Objet : Avis du SIVOM SAGe sur la procédure de révision du Plan Local d'Urbanisme (PLU) de la commune de Venerque

DEL-139/2025 Avis du SIVOM SAGe sur la procédure de révision du Plan Local d'Urbanisme de la commune de VENERQUE

Commune de Venerque – Observations projet de révision PLU

Secteur Mont-St-Charles Sud et Nord (~60 logements)

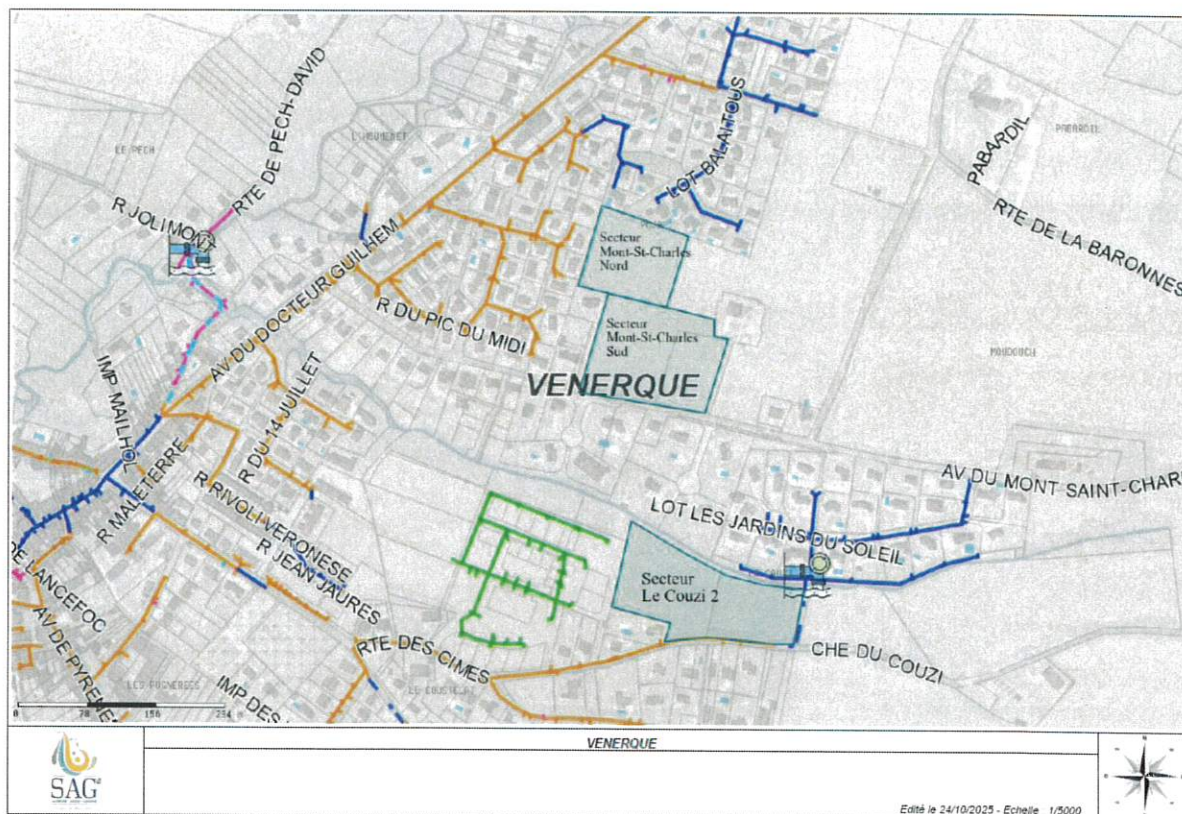
- Aucun réseau existant au droit de la parcelle.
- Une extension sur l'Avenue Mont-St-Charles est en projet pour assainir ces secteurs.

Réserve n°1 : Pour Le Secteur Mont-Saint-Charles Sud et Nord, une extension du réseau d'assainissement collectif est nécessaire

- "Réserve n°1 : Pour Le Secteur Mont-Saint-Charles Sud et Nord, une extension du réseau d'assainissement collectif est nécessaire"
=> Les travaux sont programmés pour le deuxième semestre 2026. Nous reviendrons vers la commune pour éventuellement mettre en place un PUP sur ce projet.
- "Réserve n°3 : Le Couzi 2 se situe hors zonage d'assainissement collectif et nécessitera une révision du schéma directeur d'assainissement collectif"
=> Le SIVOM SAGe acceptera une dérogation pour ce projet puisqu'il est techniquement raccordable, en anticipation de la révision de schéma directeur d'assainissement collectif.

Secteur Le Couzi 2 (~39 logements)

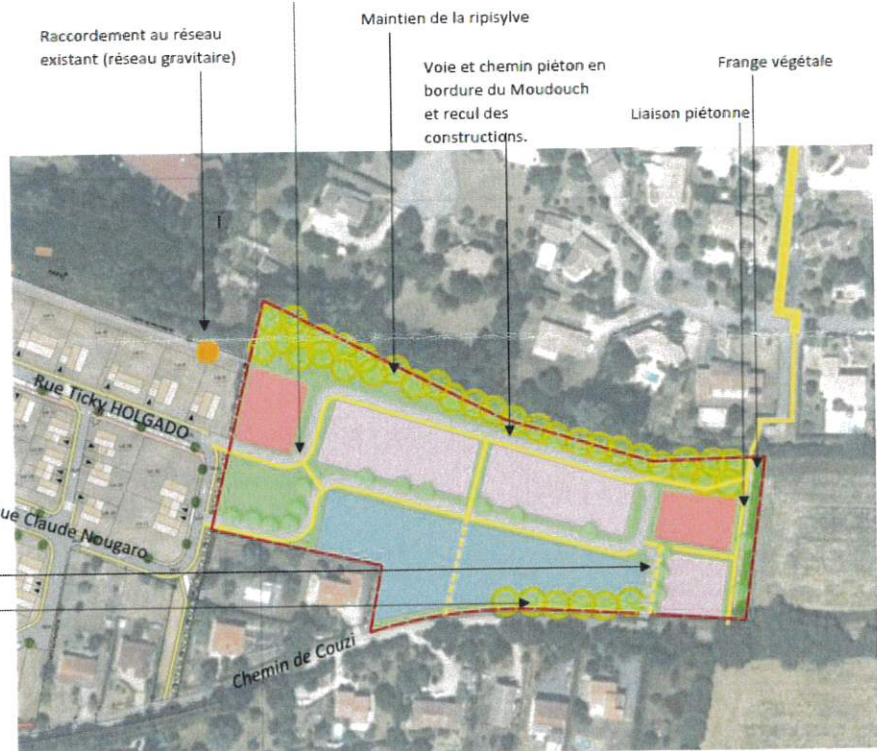
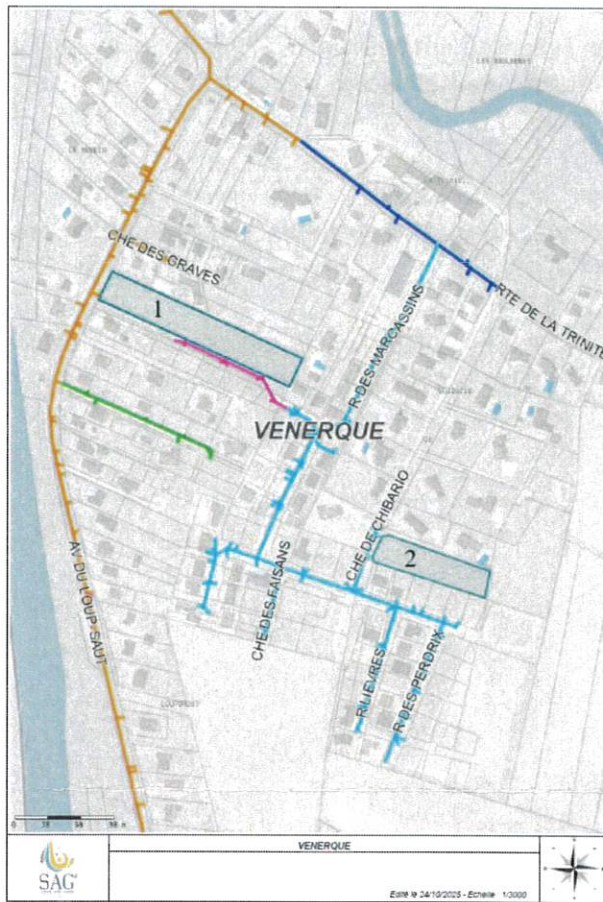
- Raccordement gravitaire possible
- Les parcelles du Couzi 2 se situent hors zonage d'assainissement collectif

Réserve n°3 : Le Couzi 2 se situe hors zonage d'assainissement collectif et nécessitera une révision du zonage à la suite de l'actualisation du schéma directeur d'assainissement collectif
